改善箇所説明図

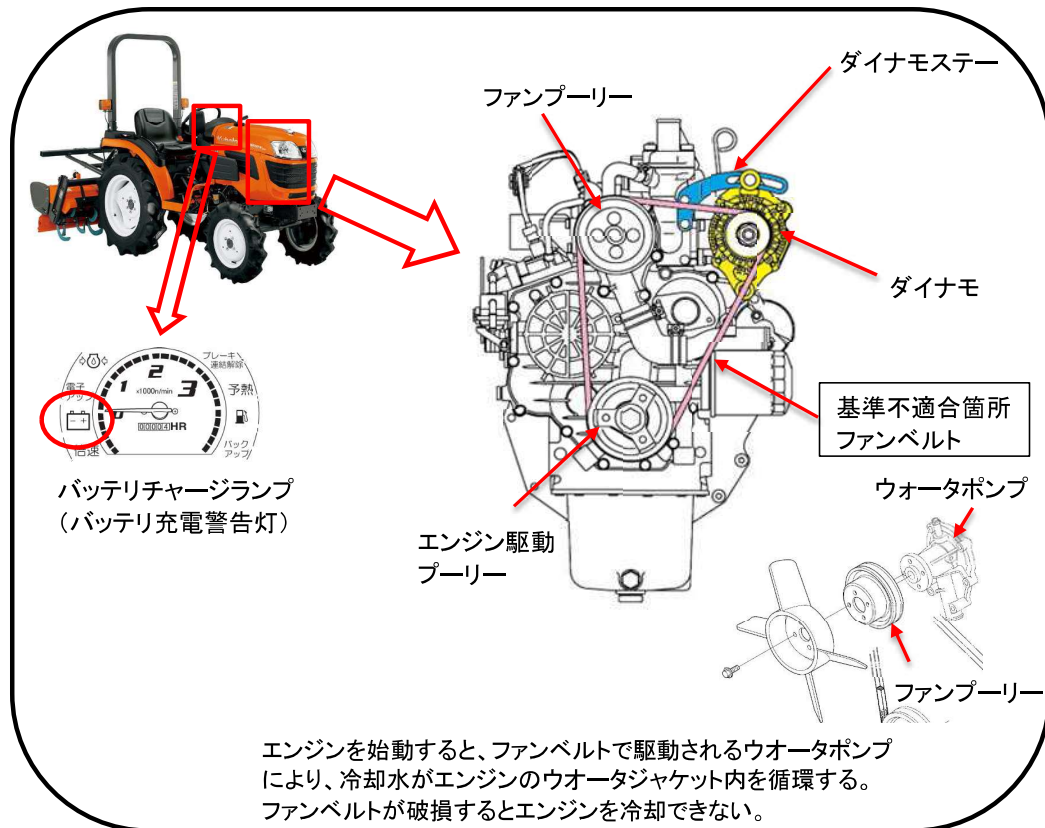
農耕トラクタのファンベルトにおいて、製造時のベルト張り調整が不適切なため、ベルト張力が過張力になっているものがある。そのため、当該ベルトが破断し、ダイナモやウォータポンプが停止してバッテリーチャージランプが点灯し、最悪の場合、走行不能に至るおそれがある。

全車両、ファンベルトとダイナモステーを新品に交換する。その後、規定のたわみ量にファンベルトを張り調整する。

銘板の製造(車台)番号の左側に黄色マーキングをする。
